Vaststellen bestemmingsplan Leeuwarden - Station Werpsterhoek

Kenmerk 376889 dp

Reactie- en antwoordnota zienswijzen ontwerp – bestemmingsplan Leeuwarden – Station Werpsterhoek

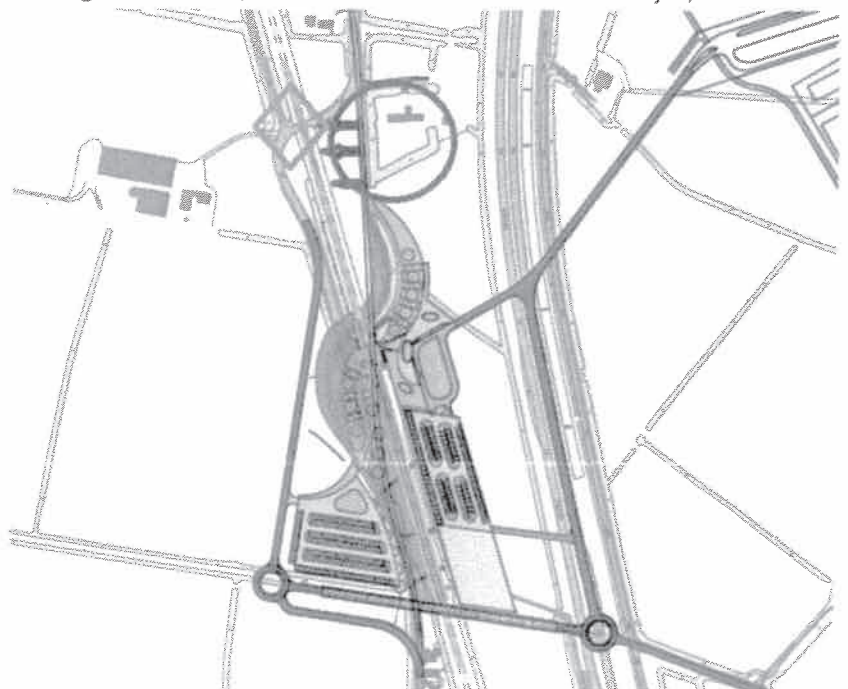
* Het fietspad aan de Oostzijde van het spoor + weg, die vlak voor onze woonkamer langs gepland staat is een grote inbreuk op onze privacy en onze beleving van vrijstaand wonen?

Mijn naam is Alexander Feddes, bewoner van Bredyk 147 (binnen rode cirkel), het pand het dichtst bij de plannen rondom het nieuwe station Werpsterhoek, wat samen met onze 2 overburen familie Kramer (Bredyk 28a) en familie Feersma-Hoekstra (Bredyk 26) het meest te 'lijden' krijgen van deze veranderingen.

De algemene voorkeur van onze buurt werd toen benoemd, i.e. 1 tunnel (zuidelijk van het station) voor auto + fiets en de spoorweg overgang (Oranje vierhoek) in stand houden. Dit om het buurtschap barrahus niet in tweeën te splitsen en de bereikbaarheid van elkaar als buurt te bemoeilijken, als wel een goedkopere oplossing (1 i.p.v. 2 tunnels), wat in tijden van crisis en gestagneerde groei /ontwikkeling van geplande buurtschappen, ons als belastingbetalers zeker niet onredelijk lijkt.

- b. Gevraagd wordt of het fietspad nabij de woning van de heer Feddes verplaatst kan worden. Naar aanleiding van dit punt hebben wij onderzocht wat de mogelijkheden zijn voor verplaatsing. De conclusie is dat het niet wenselijk en haalbaar is het fietspad verder richting het westen te verplaatsen. Dit heeft de volgende reden:

- Het fietspad moet ten zuiden van het perceel van de heer Feddes een slinger in oostelijke richting maken. Dit vanwege het zicht en de veiligheid in de tunnel. In het stedenbouwkundig ontwerp wordt deze slinger tot acceptabele proporties teruggebracht, maar hiermee wordt niet voorkomen dat het fietspad lang het perceel van de heer Feddes loopt;

- Wij hebben getracht het fietspad zoveel mogelijk te koppelen aan de oude loop van de Brédyk. De historische loop van de Brédyk loopt ook langs het perceel van de heer Feddes. Wij willen, waar dit verkeerstechnisch mogelijk is, vanuit historisch oogpunt vasthouden aan de loop van de deze weg.
